**AVIS RELATIF A LA PROTECTION
CONTRE LES EVENTUELS EFFETS NOCIFS ET NUISANCES
PROVOQUES PAR LES RAYONNEMENTS NON IONISANTS
GENERES PAR DES ANTENNES EMETTRICES STATIONNAIRES**

Commune : PERUWELZ - Exploitant : ORANGE

Référence exploitant : 001C1_3 / 30744C1_3 / 40744C1_3 / 50744C1_3

Rapport n° 898 / 2023

Figure 1 : Vue en plan des lieux de séjour et des points de contrôle

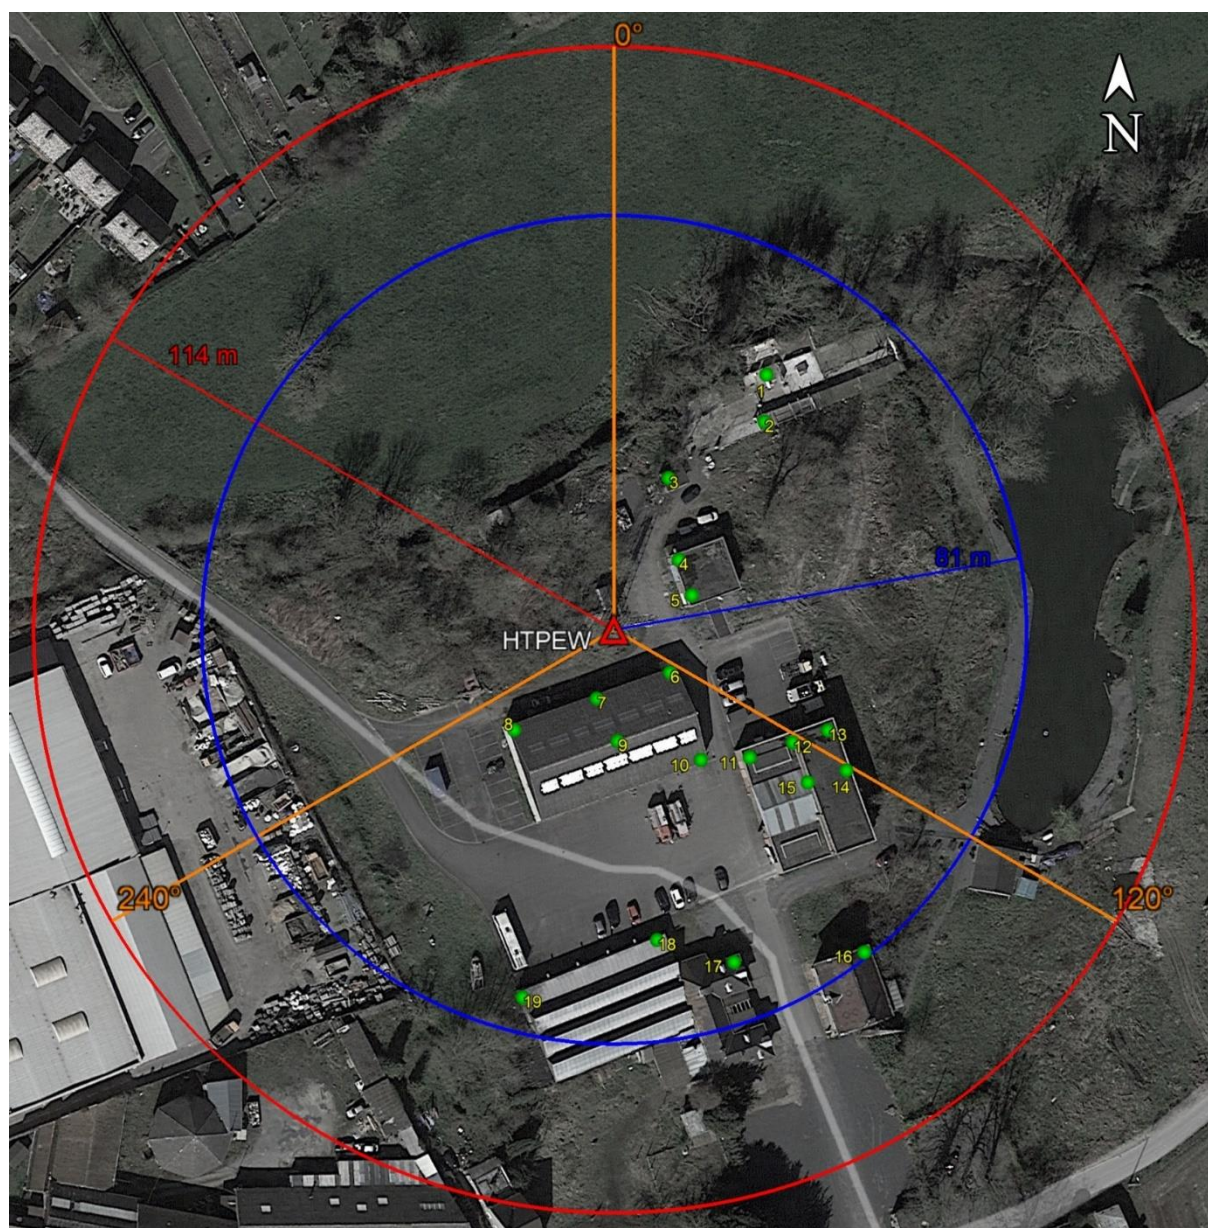
En ce qui concerne les antennes de l'installation mentionnées dans le tableau 1, la distance maximale à laquelle la limite pourrait être atteinte, à l'extérieur, est égale à 82,5 m. S'il n'y a pas de LS à une distance inférieure, les antennes respectent forcément la limite d'immission.

Dans le cas des LS situés à l'intérieur des bâtiments, une atténuation d'obstacle est prise en compte et il en résulte que la distance maximale à laquelle la limite pourrait être atteinte se réduit à 58,4 m.

Les résultats de l'évaluation décrite au paragraphe 4 indiquent que les antennes émettrices stationnaires de l'installation faisant l'objet du présent avis ne produisent pas, dans un lieu de séjour, un rayonnement électromagnétique maximum supérieur aux limites fixées à l'article 4 du décret.

Figure 2 : Vue en plan des installations d'antennes dans un rayon de 300 mètres autour de l'installation faisant l'objet de la demande d'avis

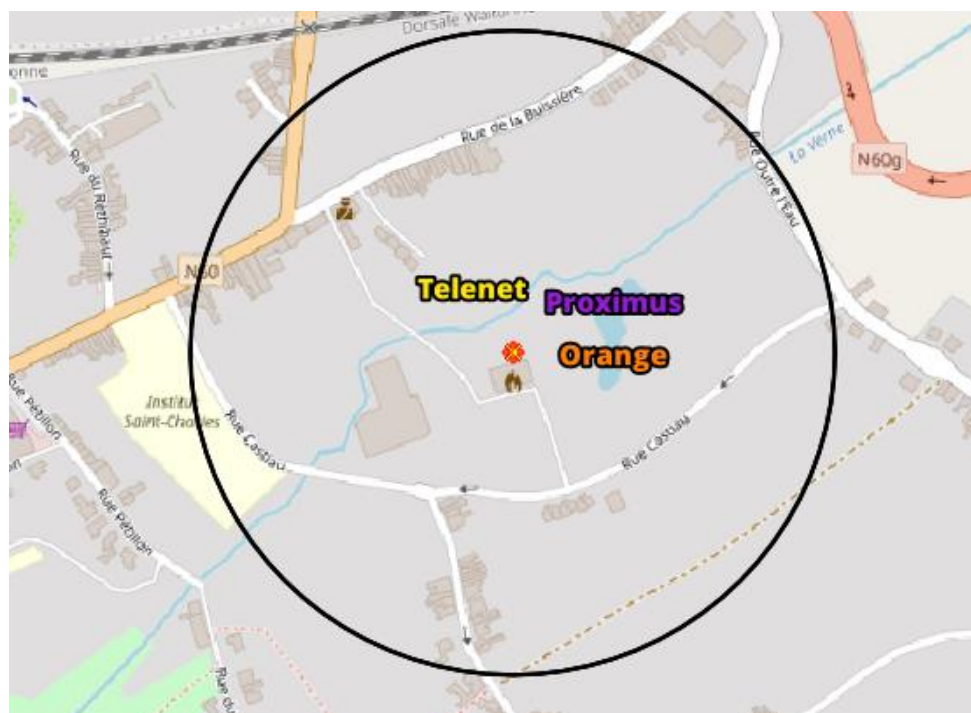
Compte tenu du nombre d'installations localisées dans la figure 2, il apparaît que l'intensité du rayonnement électromagnétique généré, dans les lieux de séjour situés à proximité de l'installation référencée dans le paragraphe 2, par l'ensemble des antennes émettrices stationnaires de l'ensemble des exploitants du même site d'antennes émettrices stationnaires respecte la limite fixée à l'article 4, § 2 du décret.
